**ORD. N° CE/0354**

**MAT:** Envía Adenda N°2

**ADENDA 3**  
**ESTUDIO DE IMPACTO AMBIENTAL**  
**PROYECTO PUQUIOS**

**ADENDA N°3 ESTUDIO DE IMPACTO AMBIENTAL PROYECTO MINERO PUQUIOS****I.- Descripción de proyecto****PREGUNTA N°1.-**

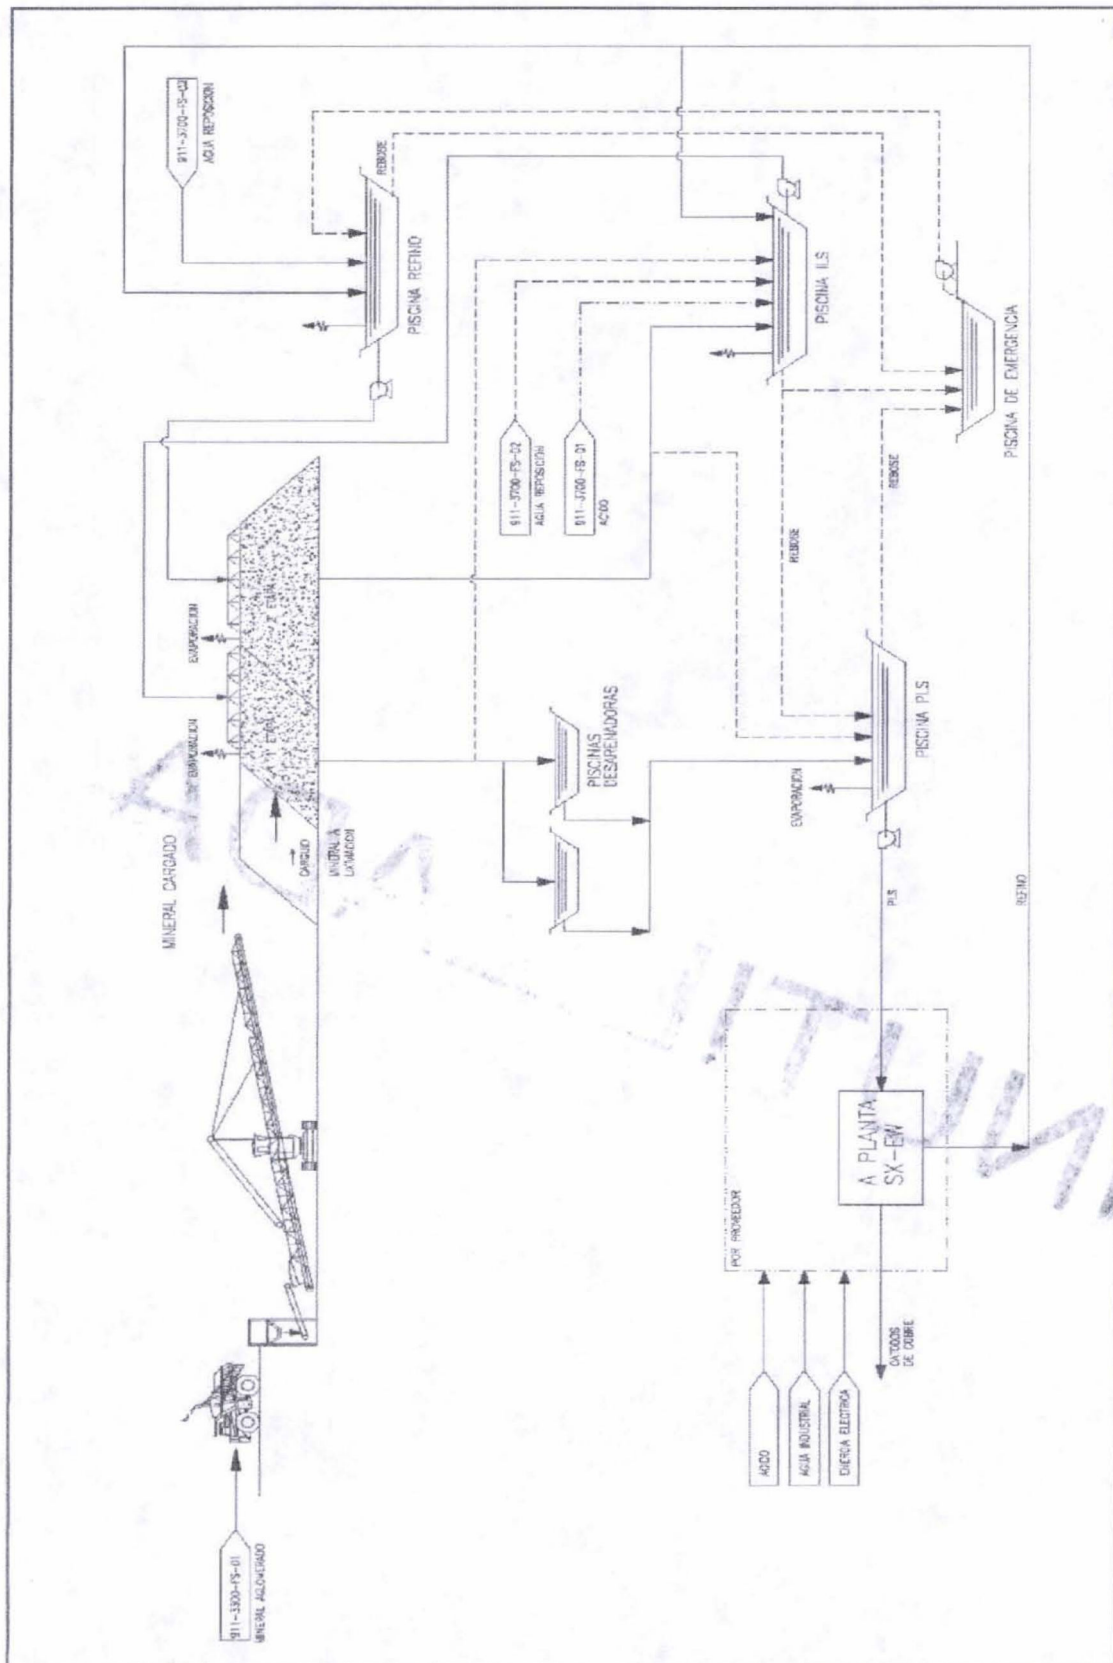
Respecto de lo indicado en la respuesta 1.6 de la Adenda N° 2 del EIA, se señala que la *“capacidad de la piscina de emergencia será de 28.000 m<sup>3</sup>”*, y en el plan de contingencia para derrames se establece que se contará con piscinas de emergencias diseñadas con una capacidad de 50.000 m<sup>3</sup>. Se solicita al titular, especificar cuál o cuáles serán las piscinas de emergencia a utilizar. Además, se solicita adjuntar los cálculos necesarios, para determinar que la (s) piscina (s) tiene (n) la capacidad suficiente de almacenamiento ante fallas o eventos de precipitaciones extremas.

La capacidad de la “Piscina de Emergencia” será de 28.277 m<sup>3</sup>. El “Sistema de Piscinas” que contempla el Proyecto consta de un total de 6 piscinas, las cuales ante un plan de contingencia pueden almacenar en conjunto un total de 75.507 m<sup>3</sup>, no 50.000 m<sup>3</sup>, como se señaló en la Respuesta 1.6 de la Adenda 2 del EIA.

Los detalles de cada una de las piscinas se describen a continuación, además en diagrama de flujo siguiente se muestra el proceso. El Plano: 911-3400-GE-PL-100 en Anexo, indica la ubicación de cada una de las piscinas (El cual se adjunta en el Anexo N°1)
